Bebauungsplan "Korellengarten I" (Nr. 5/2, 4. Änderung)
a. Abwägung der Stellungnahmen aus der Offenlage
b. Satzungsbeschluss

**Bad Kreuznach
Bebauungsplan „Korellengarten I“
(Nr. 5/2, 4. Änderung)**

Bebauungsplan „Korellengarten I“
Auswertung der eingegangenen Stellungnahmen

Anlage TOP 3: Anlage 07 Naturschutzfachlicher Beitrag BP 5/2, 4. Änderung

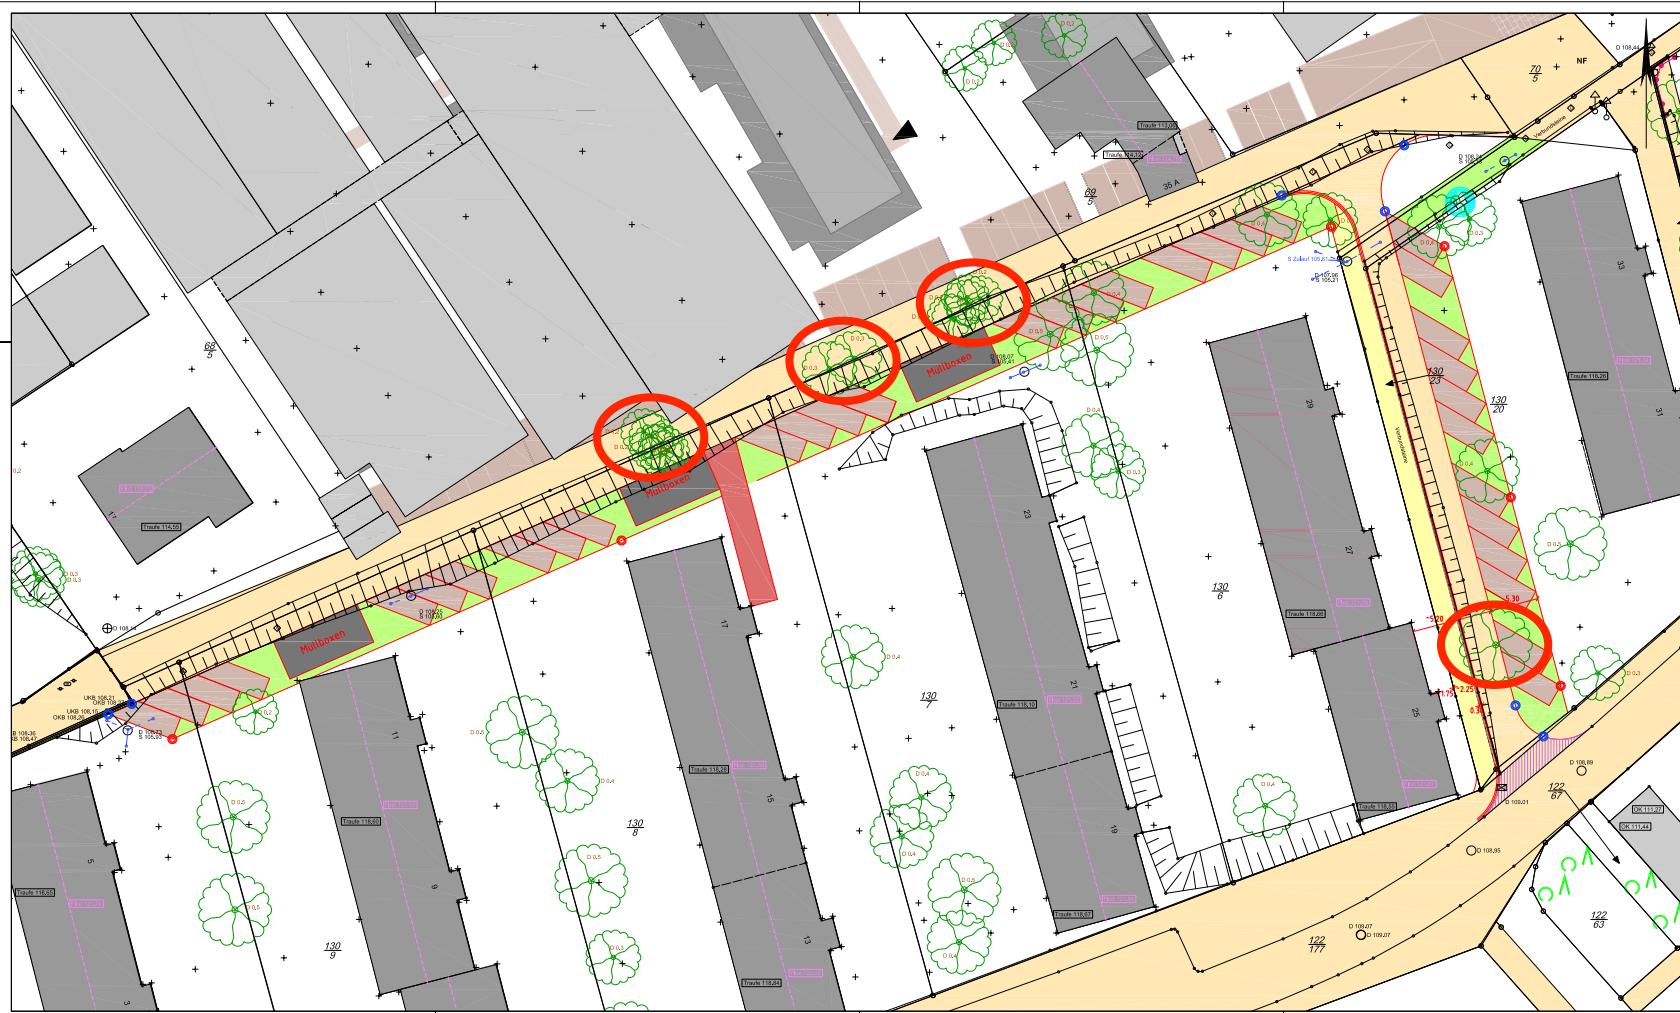
Die NaturFreunde Rheinland-Pfalz e.V. haben keine Bedenken gegenüber der Planung. Jedoch wird die Anregung geäußert bereits vorhandene und ältere Baumbestände zu erhalten.

markierte
Bäume werden
zur Herstellung
der Straße
entfernt werden
müssen

Der Erhalt der vorhandenen Baumbestände wurden im Rahmen der Bebauungsplanung eingehende geprüft. Aufgrund der baulichen und der erschließungstechnischen Anforderungen wird im Rahmen des Bebauungsplanes keine Möglichkeit gesehen einen Erhalt der Baumbestände festzusetzen. Klarstellend ist zu nennen, dass es sich bei dem Plangebiet um eine Inwertsetzung einer bislang intensiv genutzten innerstädtischen Gärtnereifläche handelt, die dem Grundsatz „Innenentwicklung vor Außenentwicklung“ folgt. Trotzdem wird eine qualitätvolle Gebietsdurchgrünung angestrebt. Zu deren Umsetzung sollte im Rahmen der Baugenehmigung der Erhalt einzelner Bäume, gerade in den Gebietsrandbereichen, geprüft werden.
